监 理 通 知 单

编号: ZHSUP-SHFD-SN06

工程名称: 福达(上海)食品有限公司 915KWp 屋顶分布式光伏发电项目

事由: 关于光伏组件安装相关事项

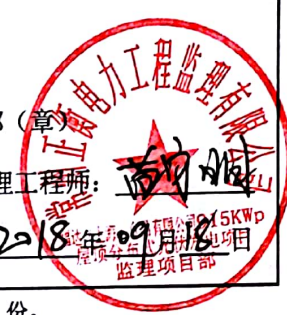
2018年9月18日我监理项目部在现场例行巡视检查过程中发现, 组件安装施工存在如下问题:

- 1、组件安装未按要求两人搬运并轻拿轻放;
- 2、组件边压块存在错发货现象, 极个别尺寸与现场不匹配;
- 3、个别光伏方阵导轨边缘整齐度不一致, 组件最边缘预留位置不足。

针对上述问题, 我监理项目部要求你单位严格按图施工并立即做出整改并落实到位。所有进场的材料(主要材料以及大量使用的辅助材料)必须报验, 经检验合格后方可使用。上道工序完成后施工单位应自检合格后按程序报验, 经验收合格后方可进行下一部施工。其他未详事项做好自查自纠, 顺利完成施工任务。
